Resolución N° 65830

Ref. Expediente N° NC2022/0007623

Por la cual se deniega una Patente de Invención

“LADRILLO CARAVISTA”

Ítem	Documento	Título	Fecha de publicación
D1	ES2258389	“Ladrillo cara vista”	16 de agosto de 2006

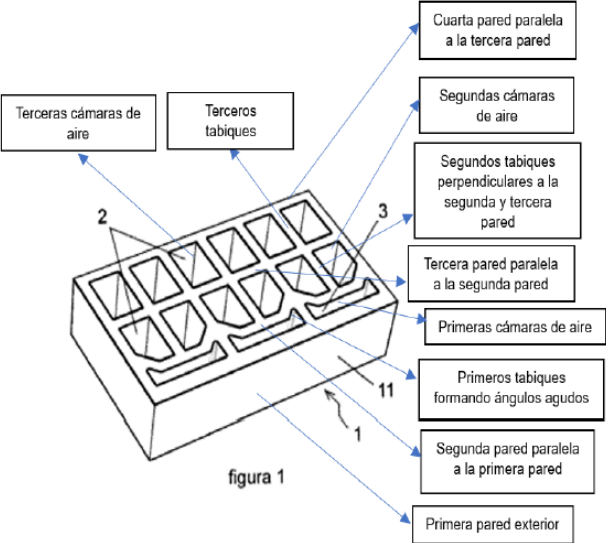
D1¹ divulga un ladrillo cara vista que se divide en cuatro partes diferenciadas que realizan las diferentes funciones del ladrillo, a saber: una zona interior destinada a recibir el mortero de unión y que en cuanto a su composición y prestaciones físicas es común a cualquier ladrillo caravista estándar, una zona exterior que conforma la cara del ladrillo en cualquier acabado de ladrillo caravista y una tercera zona que se dispone entre la zona interior y la zona exterior. (Resumen).

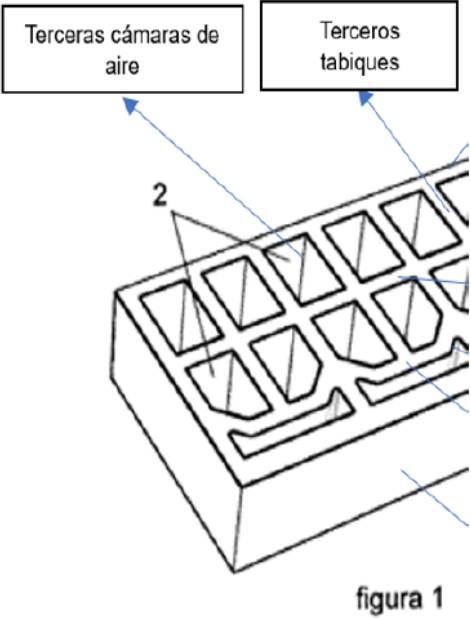
Teniendo en cuenta lo señalado en el artículo 18 de la Decisión 486 de 2000 de la Comisión de la Comunidad Andina, la reivindicación independiente 1 (NC2022/0007623 del 31 de julio de 2024) refiere a: “Un ladrillo (10) caravista, que comprende: (...)”. A continuación, se presenta la tabla comparativa entre el objeto reivindicado y los documentos encontrados en el estado de la técnica:

Características esenciales	D1
Un ladrillo (10) caravista, que comprende:	Ladrillo de cara vista caracterizado por tener. (Reiv. 1).
Una primera pared (1) exterior.	Ver fig. 1
Una segunda pared (2) paralela a la primera pared (1) y conectada a dicha primera pared (1) por medio de unos primeros tabiques (5) que forman ángulos agudos suplementarios con dicha primera pared (1) y segunda pared (2).	
Donde entre los primeros tabiques (5) se forman unas primeras cámaras de aire (A).	
Una tercera pared (3) paralela a la segunda pared (2) y conectada a esta por medio de unos tabiques (6) perpendiculares a dichas segunda pared (2) y tercera pared (3).	
Donde entre los segundos tabiques (6) se forman unas segundas cámaras de aire (B).	
Una cuarta pared (4) interna paralela a la tercera pared (3).

Conectada a esta por medio de unos terceros tabiques (7) que forman ángulos agudos suplementarios con dichas tercera pared (3) y cuarta pared (4).	No menciona que los tabiques se dispongan para formar un ángulo agudo, sin embargo esta configuración en un aspecto de diseño fácilmente derivable de las enseñanzas de D1, en consecuencia, una persona medianamente versada en la materia encontraría obvio realizar modificaciones dentro del área o volumen disponible entre las cuatro paredes perimetrales para obtener una alternativa de rutas alargadas de disipación de calor de una estructura conformada por ladrillos caravista, en otras palabras, no se evidencia un efecto técnico distinto al ya resuelto por el documento D1.
Donde entre los terceros tabiques (7) se forman unas terceras cámaras de aire (C).	Ver fig. 1 
Donde las primeras cámaras de aire (A), las segundas cámaras de aire (B) y las terceras cámaras de aire (C) corresponden a agujeros pasantes en la dirección del espesor del ladrillo (10).	Ladrillo de cara vista, según reivindicación primera, caracterizado por tener las cámaras de aire ventiladas constituidas por perforaciones amplias verticales que atraviesan de arriba abajo al ladrillo. (Reiv. 3).

La diferencia entre la invención definida entre la reivindicación 1 y el ladrillo divulgado en D1, consiste en un aspecto de modificación de diseño para disponer unos tabiques que formen ángulos agudos con relación a las paredes del ladrillo.

No hay evidencia de que el incluir específicamente dicha variación de diseño para formar ángulos agudos mediante la disposición de los tabiques con relación a las paredes del ladrillo, proporcione un producto con algún efecto técnico diferente al que ya proporcionaba el objeto de D1, puesto que disipar el calor en edificaciones conservando las propiedades de resistencia mecánica del ladrillo, ya había sido previsto en dicho documento.

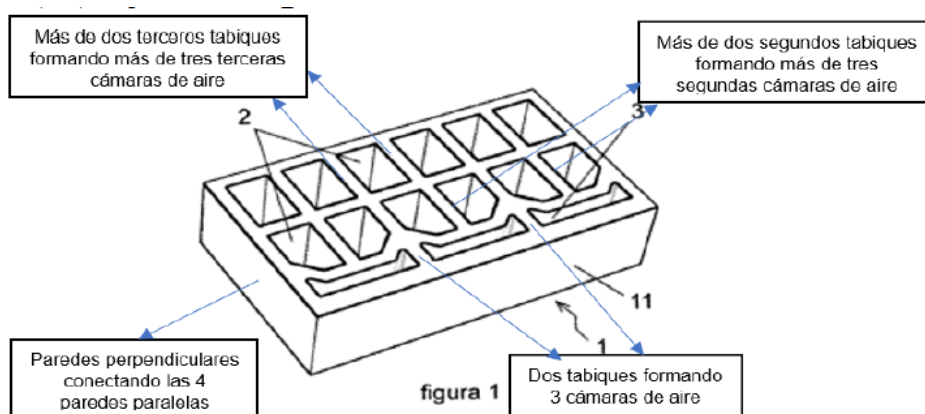
Por lo tanto, el problema técnico objetivo que pretende resolver esta invención se puede formular así: ¿Cómo modificar el ladrillo conocido en D1 con el fin de disipar calor en edificaciones y conservar las propiedades constructivas de un ladrillo para proporcionar otro ladrillo alternativo?

Sin embargo, el incluir una variación de diseño para formar ángulos agudos mediante la disposición de los tabiques con relación a las paredes del ladrillo para disipar calor en edificaciones y conservar las propiedades constructivas de un ladrillo para proporcionar otro ladrillo alternativo, ya está sugerido por el mismo documento D1 que se refiere a un ladrillo caravista de construcción que cuenta con disposiciones de tabiques y cámaras de aire para disipar el calor en edificaciones, al mismo tiempo que conserva las propiedades mecánicas y constructivas.

En consecuencia, la persona normalmente versada en la materia estaría motivada a realizar una variación en el diseño y/o disposición de los tabiques del documento D1 para así llegar al objeto de la reivindicación 1. Por lo cual se considera obvia.
